**Onderwerp:** RE: [redacted]

**Van:** [redacted] <[redacted]@sed-wf.nl>  
**Verzonden:** donderdag 29 december 2022 08:14  
**Aan:** [redacted] | Buro Reikwijdte <info@kennisvanruimte.nl>  
**CC:** [redacted] <[redacted]@sed-wf.nl>; [redacted] <[redacted]@vrnhn.nl>  
**Onderwerp:** RE: [redacted]

**Van:** [redacted] <[redacted]@sed-wf.nl>  
**Verzonden:** woensdag 13 juli 2022 15:38  
**Aan:** [redacted] | Buro Reikwijdte <[info@kennisvanruimte.nl](mailto:info@kennisvanruimte.nl)>  
**CC:** [redacted] <[redacted]@sed-wf.nl>; [redacted] <[redacted]@vrnhn.nl>  
**Onderwerp:** [redacted]

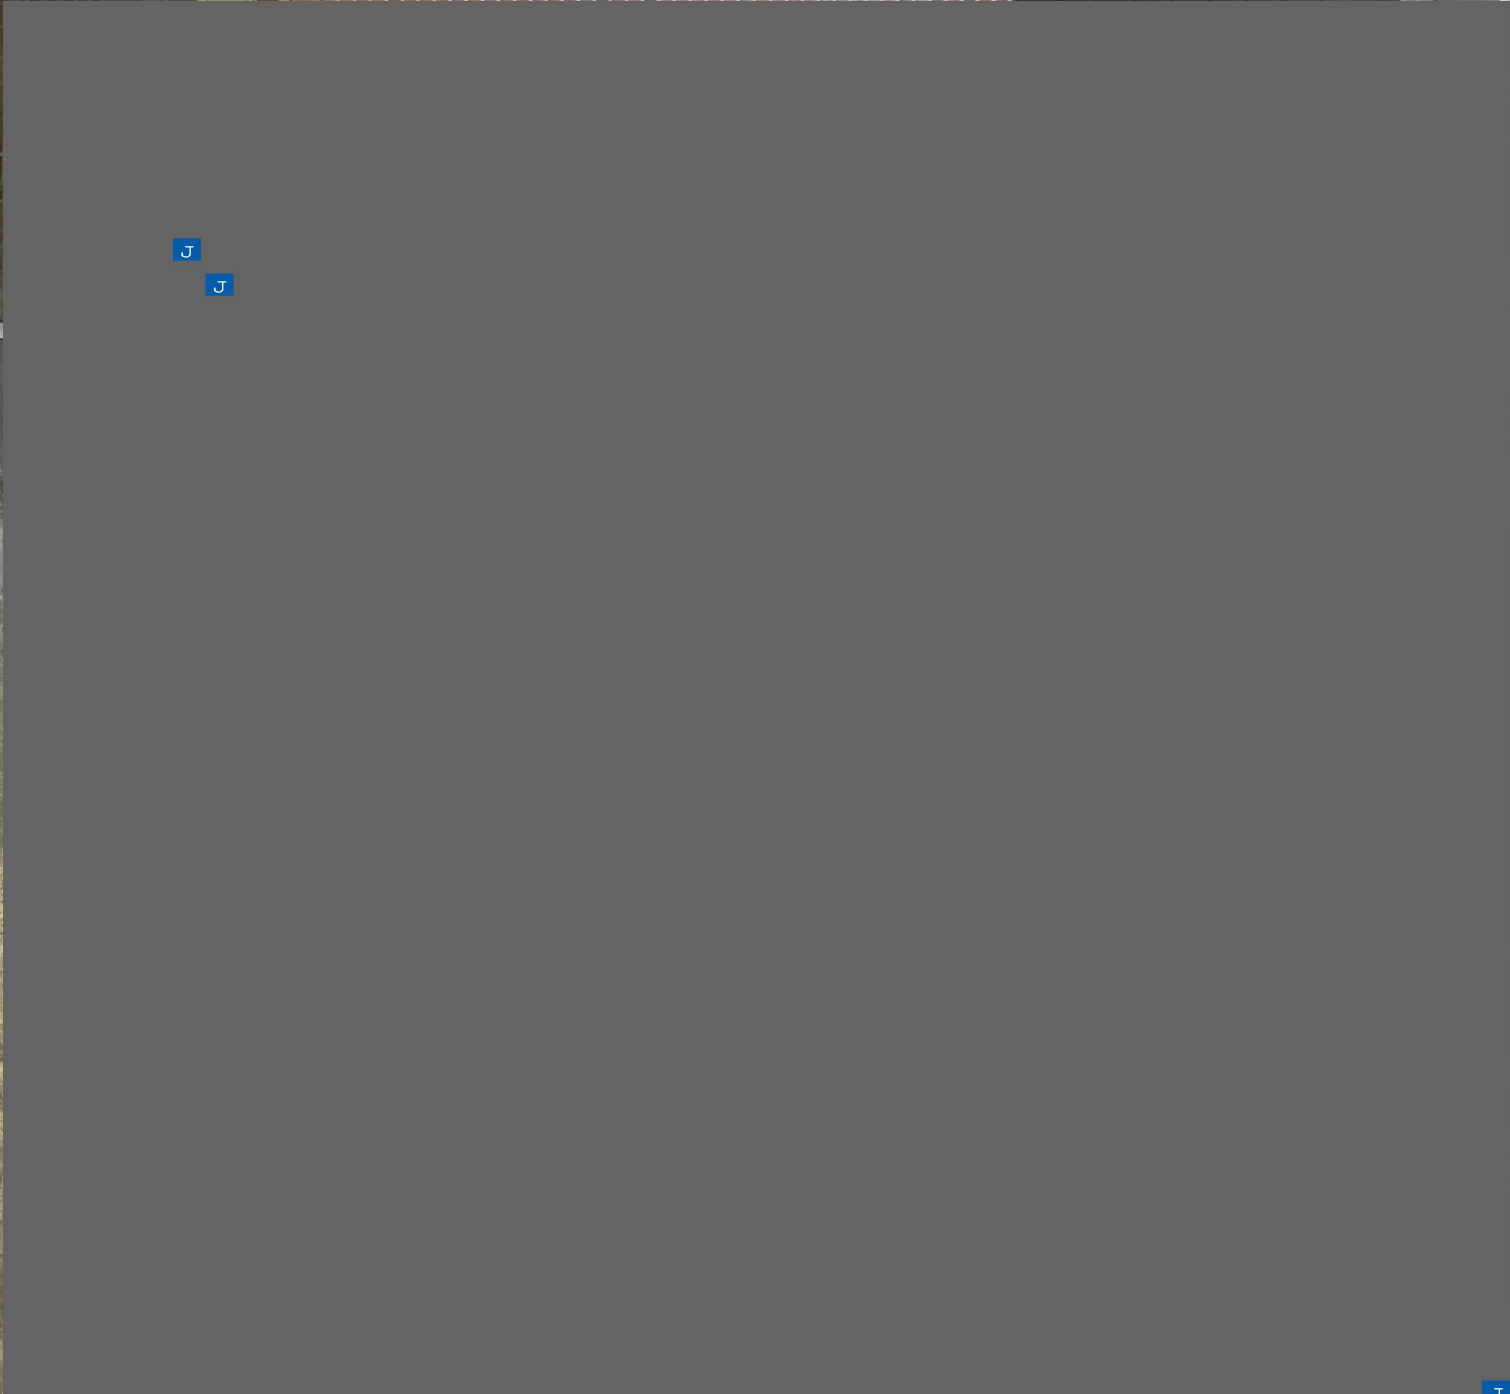
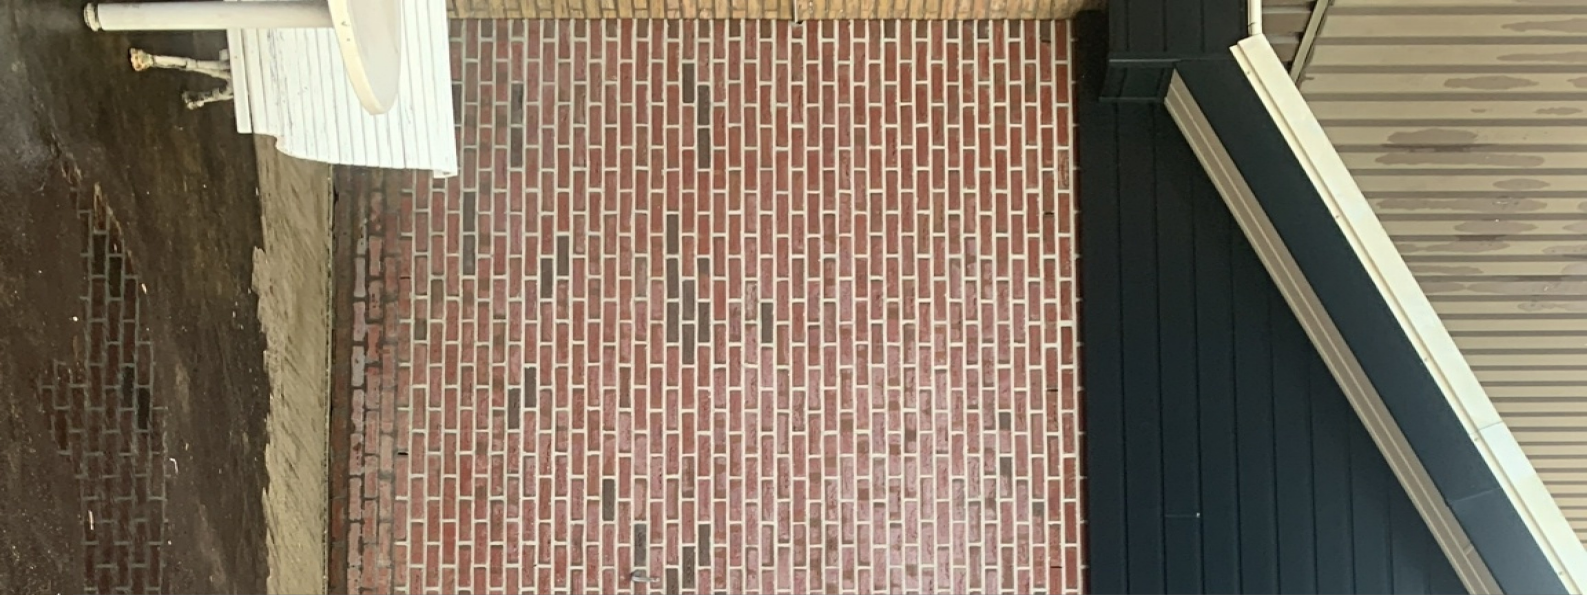
Bij [redacted] is geconstateerd dat er meer dan 20 personen verblijven op dit adres. Dit zal terug gebracht moeten worden naar 20 personen.  
Ook staan de drogers en de wasmachine in het trappenhuis wat een vluchtroute is. Als ze daar geplaatst worden zal het een eigen brandcompartiment moeten krijgen.  
Verder zat het PVE niet in het logboek. Graag dit te regelen binnen vier weken.  
Ik krijg van de veiligheidsregio nog een rapport hierover.  
Met vriendelijke groet,

-Voor de wasmachines is het idee om deze naar de BG te halen en hiervoor vanaf buiten een aparte ingang te verschaffen (een apart washok welke buitenom bereikbaar is). Deze zal inpandig worden gemetseld direct tegen het stijlpunt aan de oostzijde van het verblijf (tussen het stijlpunt en de sectionaal deur is hiervoor nog ruimte beschikbaar). Hiervoor zal na voltooiën van de ruimte een extra kozijn in de buitengevel worden geplaatst om toegang te kunnen verschaffen tot deze ruimte. Dit kozijn komt dan in de praktijk nabij de entree van het migrantenverblijf. Dit is voor de gestelde brandwerendheidsnorm ons inziens de best oplossing. De aannemer die dit werk moet gaan uitvoeren heeft op zâ€™n vroegst in oktober gelegenheid e.e.a. te realiseren. Is het mogelijk om tot november dispensatie te krijgen op dit punt? De wasmachines staan al vanaf de oplevering op hun huidige plek (ruim 10 jaar) en nimmer is het een punt geweest dat zij op die plek stonden. Ondanks dat zij bij eerdere controles niet onopgemerkt zijn (zonder dat dit tot opmerkingen leidde). Uit overleg met de bewoners komt naar voren dat die de machines beslist niet in de keuken/huiskamer willen hebben, vandaar mede het verzoek tot instemmen met uitstel.
